INFORME DE ORIENTACIÓN DE OFICIO
N.º 064-2024-OCI/0430-SOO

**ESTADO SITUACIONAL DE LA RED DE DISTRIBUCIÓN
ELÉCTRICA EN COAYLLO PUEBLO Y EN LOS ANEXOS:
UQUIRA, SANTIAGO LA YESERA, HUAÑAÑAVE, SANTA
ROSA DE CATA, SANTA CRUZ DE UNCHOR Y CALLANGAS,
ADMINISTRADA POR LA MUNICIPALIDAD DISTRITAL DE
COAYLLO.**

**PERÍODO DE EVALUACIÓN:
DEL 8 DE AGOSTO AL 5 DE SETIEMBRE DE 2024**

Verificación in situ de deficiencias n.ºs 21 y 22, ubicadas en el sector de Coayllo - Pueblo, Distrito de Coayllo, mostrando que no se corrigió lo advertido por OSINERGMIN.

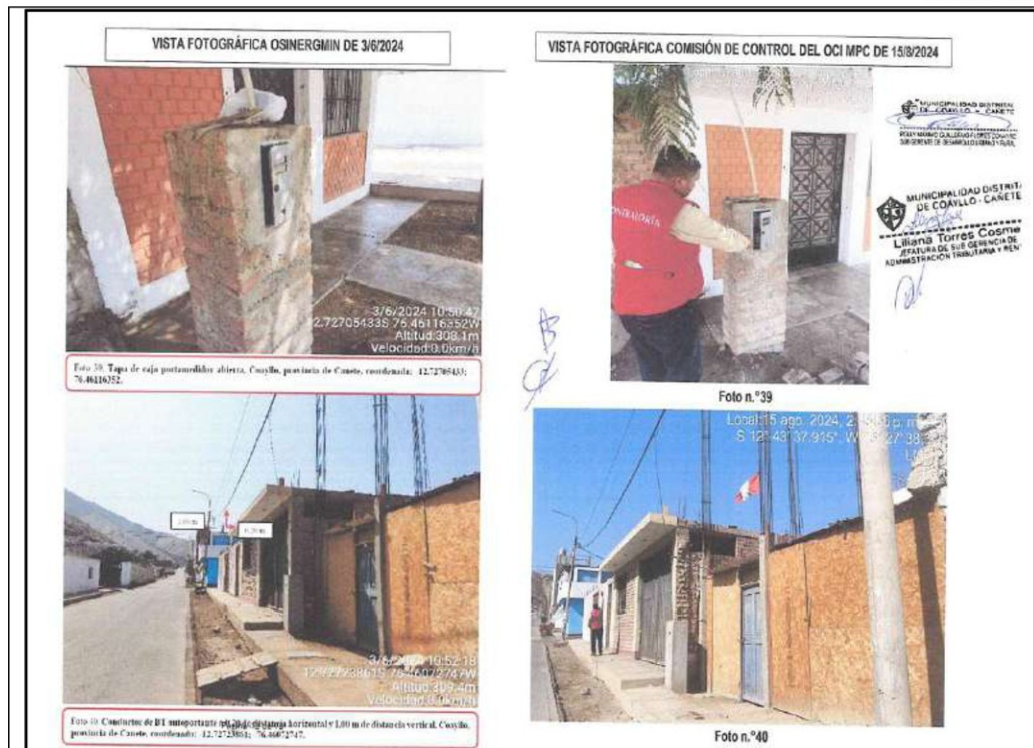
Verificación in situ de deficiencias n.ºs 31 y 32, ubicadas en el sector de Coayllo - Pueblo, Distrito de Coayllo, mostrando que no se corrigió lo advertido por OSINERGMIN.

Verificación in situ de deficiencias n.ºs 53 y 54, ubicadas en el sector de Coayllo - Pueblo, Distrito de Coayllo, mostrando que no se corrigió lo advertido por OSINERGMIN.

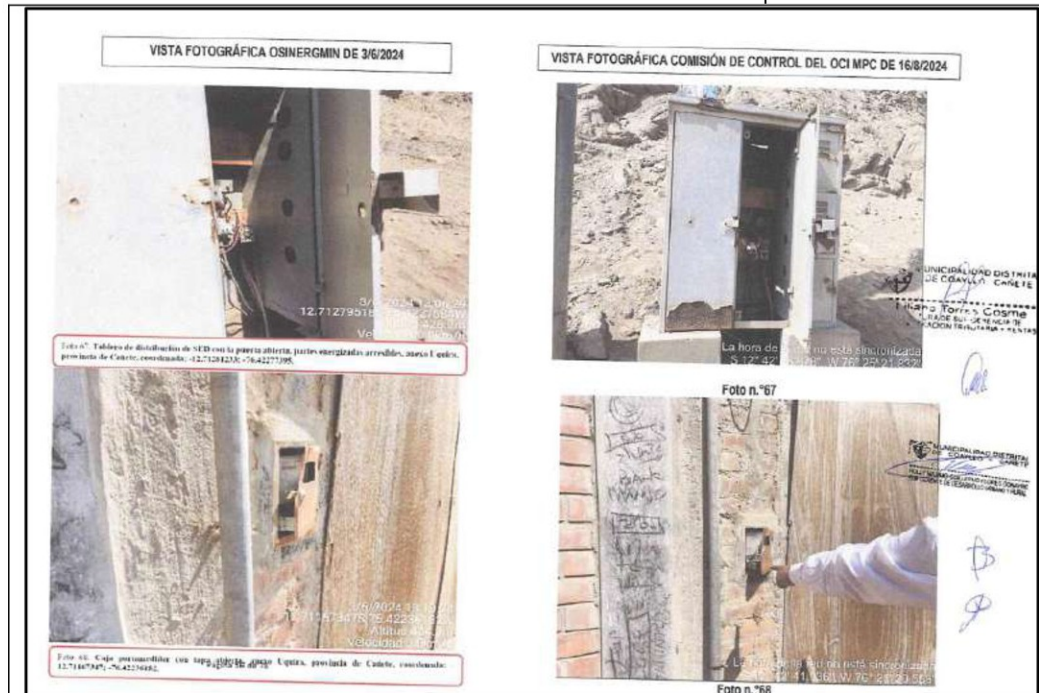
Verificación in situ de deficiencias n.ºs 57 y 58, ubicadas en el sector de Coayllo - Pueblo, Distrito de Coayllo, mostrando que no se corrigió lo advertido por OSINERGMIN.

Panel Fotográfico n.º 2.
Verificación in situ de deficiencias en el Anexo de Uquira

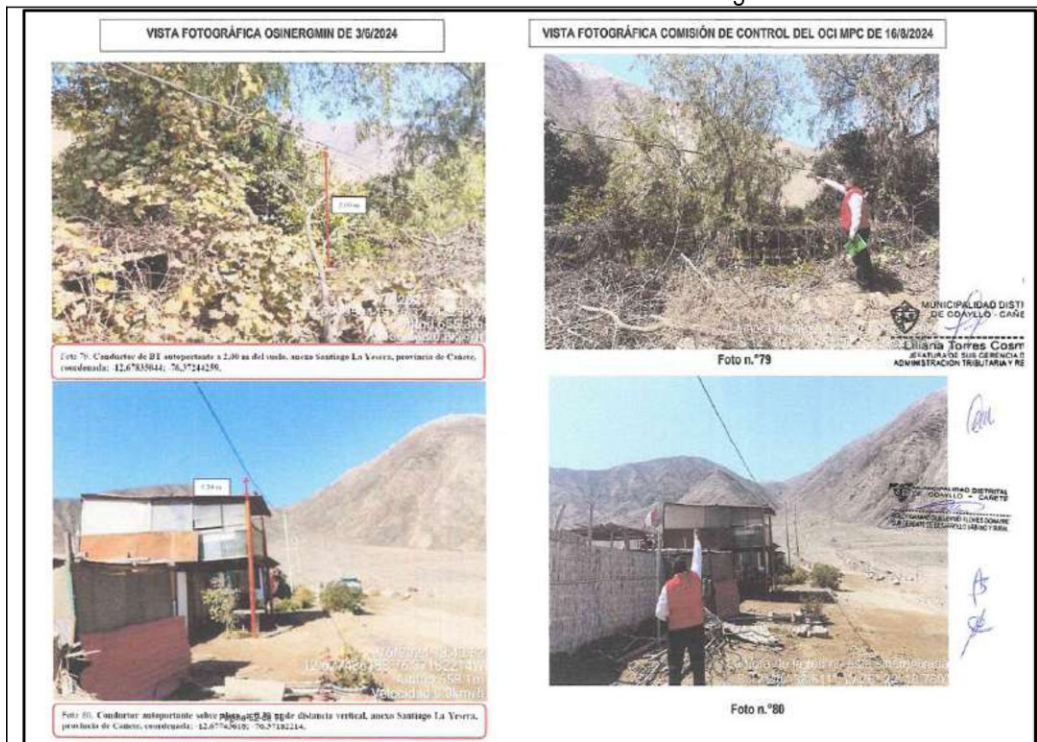
Verificación in situ de deficiencias n.ºs 67 y 68, ubicadas en Anexo Uquira, Distrito de Coayllo, mostrando que no se corrigió lo advertido por OSINERGMIN.

Verificación in situ de deficiencias n.ºs 69 y 70, ubicadas en el Anexo Uquira, Distrito de Coayllo, mostrando que no se corrigió lo advertido por OSINERGMIN.

Panel Fotográfico n.º 3.
Verificación in situ de deficiencias en el Anexo de Santiago La Yesera

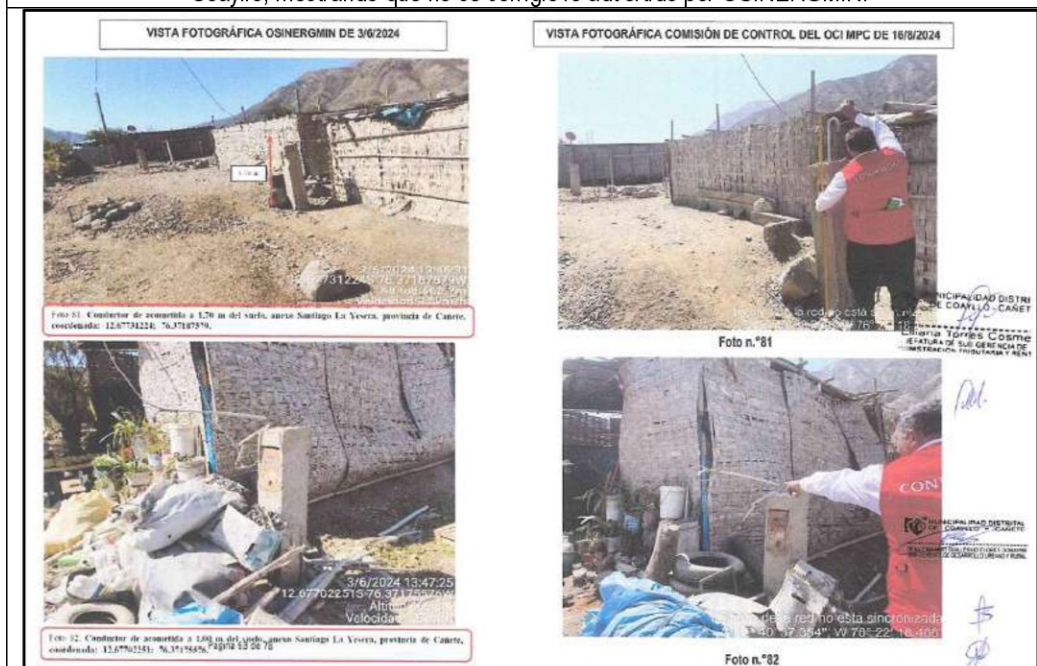
Verificación in situ de deficiencias n.ºs 79 y 80, ubicadas en el Anexo Santiago La Yesera, Distrito de Coayllo, mostrando que no se corrigió lo advertido por OSINERGMIN.

Verificación in situ de deficiencias n.ºs 81 y 82, ubicadas en el Anexo Santiago La Yesera, Distrito de Coayllo, mostrando que no se corrigió lo advertido por OSINERGMIN.

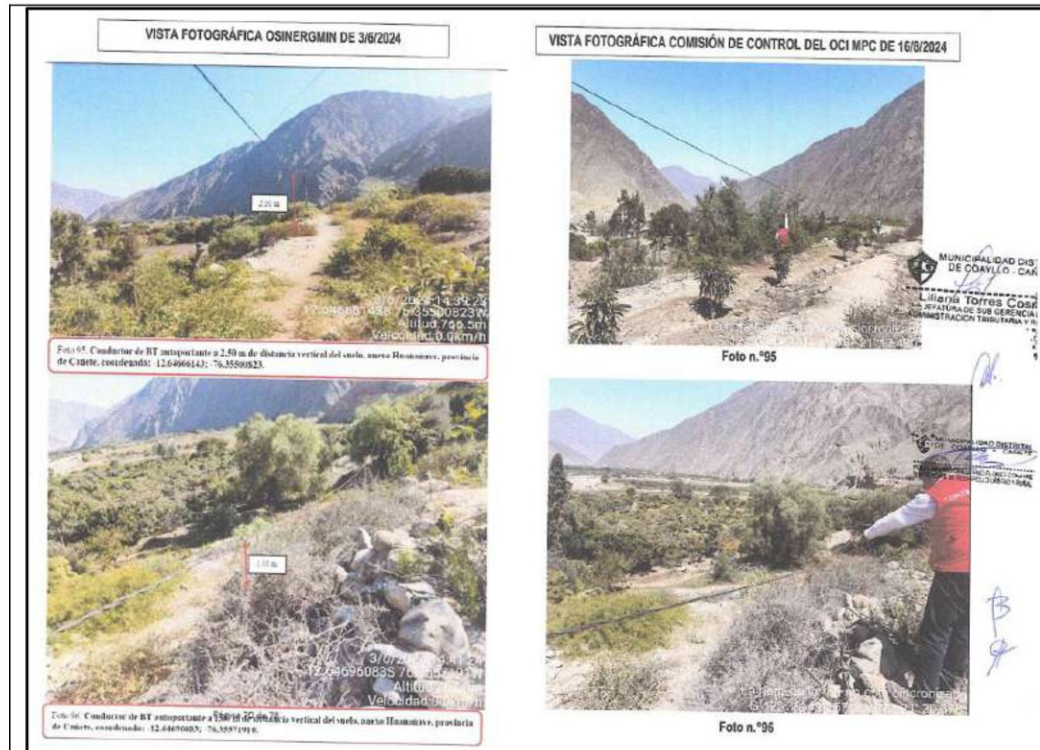
Verificación in situ de deficiencias n.ºs 89 y 90, ubicadas en el Anexo Santiago La Yesera, Distrito de Coaylo, mostrando que no se corrigió lo advertido por OSINERGMIN.

Verificación in situ de deficiencias n.ºs 93 y 94, ubicadas en el Anexo Santiago La Yesera, Distrito de Coaylo, mostrando que no se corrigió lo advertido por OSINERGMIN.

Panel Fotográfico n.º 4.
Verificación in situ de deficiencias en el Anexo de Huañañave

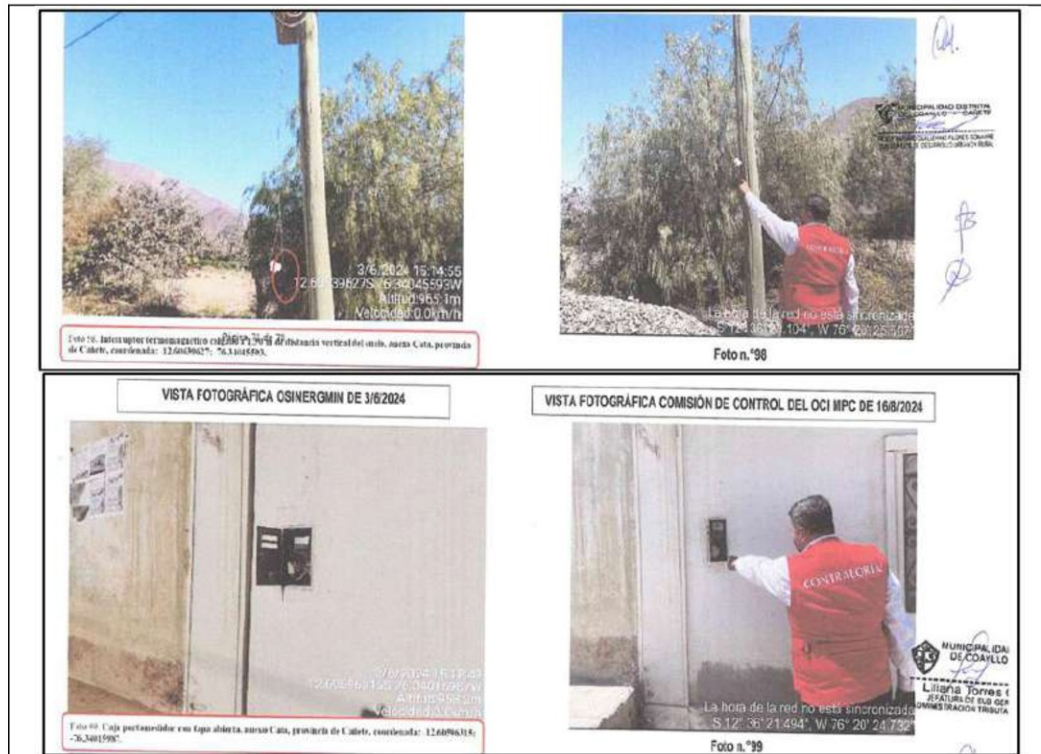
Verificación in situ de deficiencias n.ºs 95 y 96, ubicadas en el Anexo Huañañave, Distrito de Coayllo, mostrando que no se corrigió lo advertido por OSINERGMIN.

Verificación in situ de deficiencia n.º 97, ubicada en el Anexo Huañañave, Distrito de Coayllo, mostrando que no se corrigió lo advertido por OSINERGMIN.

Panel Fotográfico n.º 5.
Verificación in situ de deficiencias en el Anexo de Cata

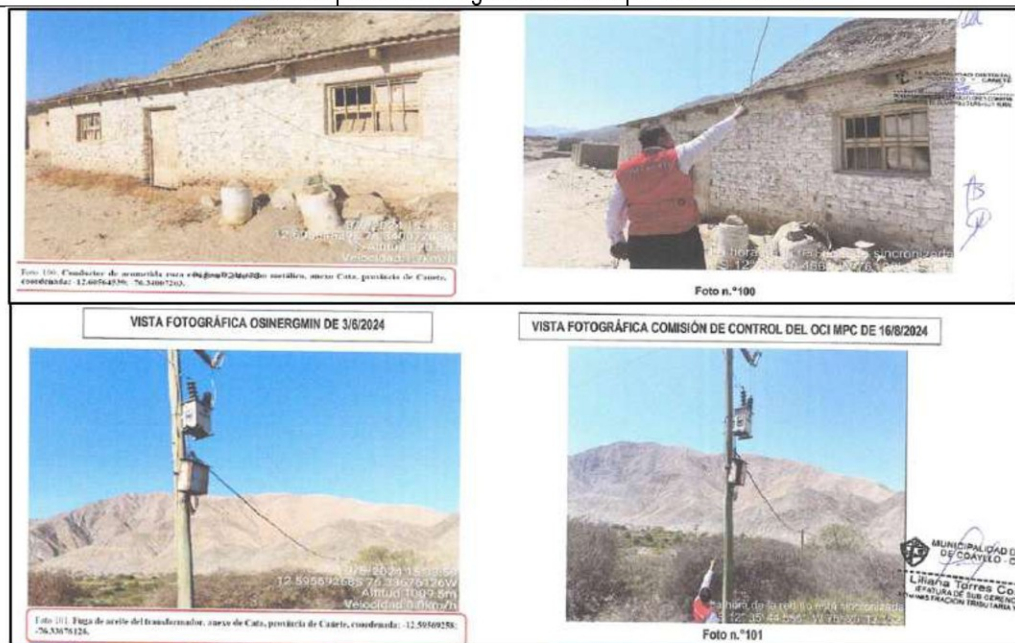
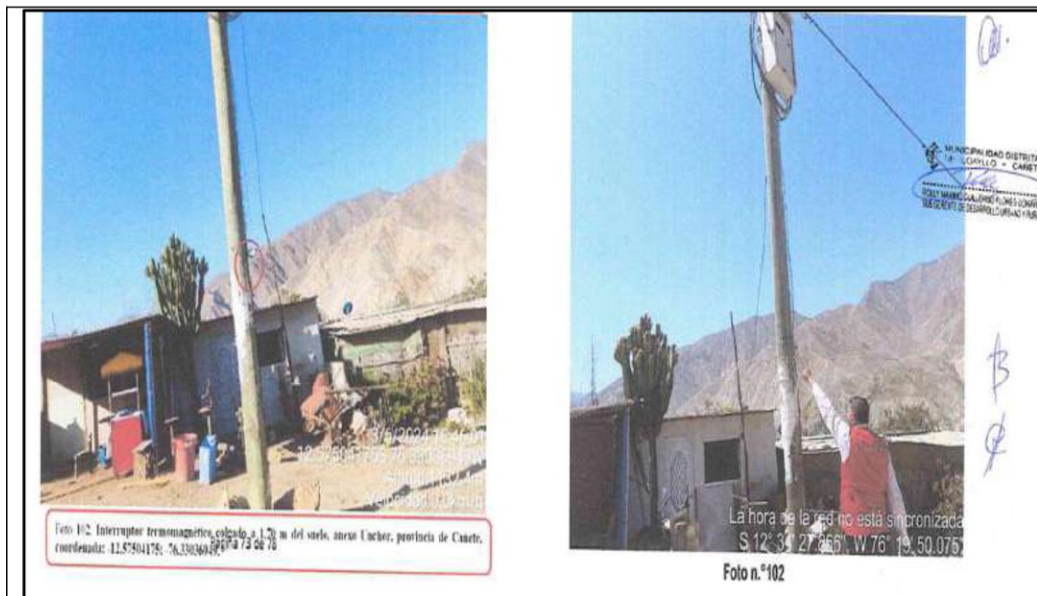
Verificación in situ de deficiencias n.ºs 98 y 99, ubicadas en el Anexo Cata, Distrito de Coayllo, mostrando que no se corrigió lo advertido por OSINERGMIN.

Verificación in situ de deficiencias n.ºs 100 y 101, ubicadas en el Anexo Cata, Distrito de Coayllo mostrando que no se corrigió lo advertido por OSINERGMIN.

Panel Fotográfico n.º 6.
Verificación in situ de deficiencias en el Anexo de Unchor

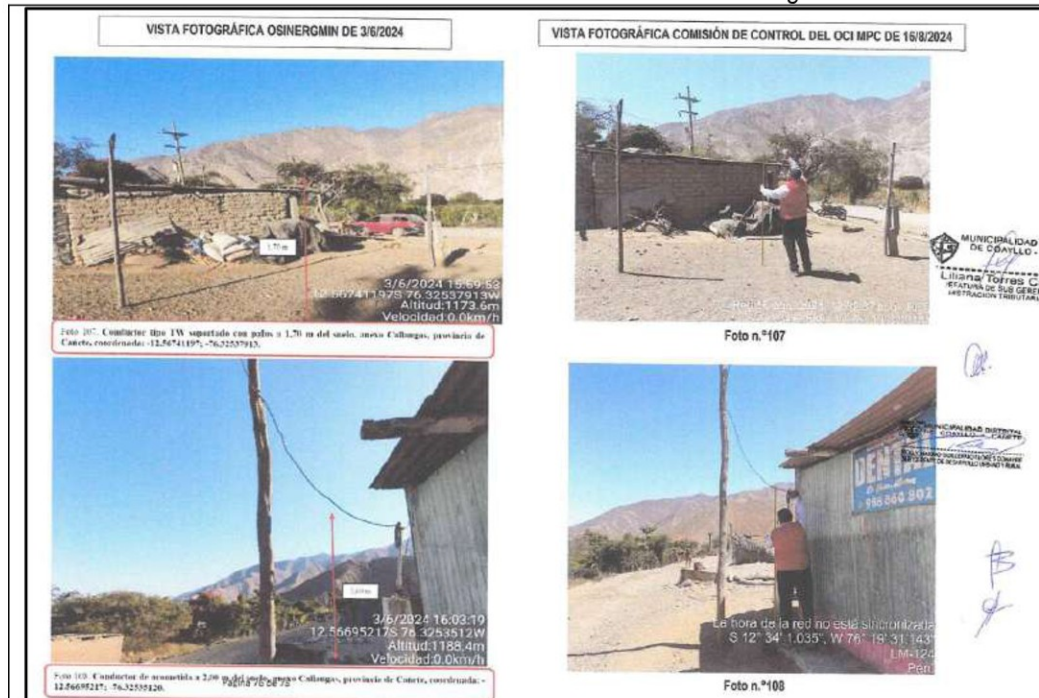
Verificación in situ de deficiencia n.º 102, ubicada en el Anexo Unchor, Distrito de Coayllo, mostrando que no se corrigió lo advertido por OSINERGMIN.

Verificación in situ de deficiencias n.ºs 103 y 104, ubicada en el Anexo Unchor, Distrito de Coayllo, mostrando que no se corrigió lo advertido por OSINERGMIN.

Panel Fotográfico n.º 7.
Verificación in situ de deficiencias en el Anexo de Callangas

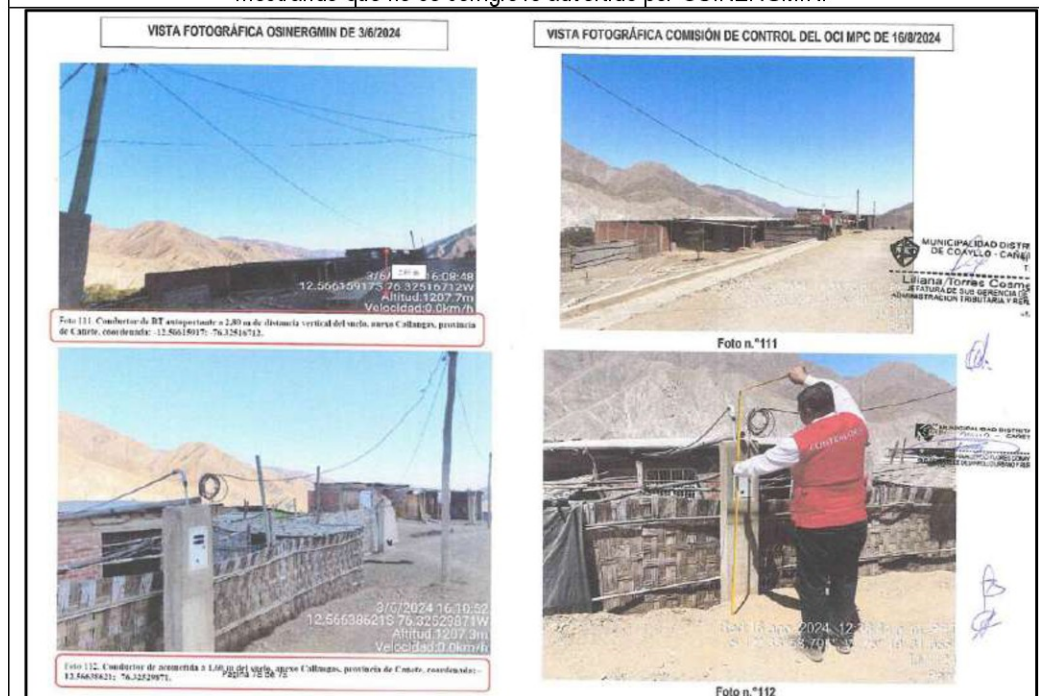
Verificación in situ de deficiencias n.ºs 107 y 108, ubicadas en el Anexo Callangas, Distrito de Coayllo, mostrando que no se corrigió lo advertido por OSINERGMIN.
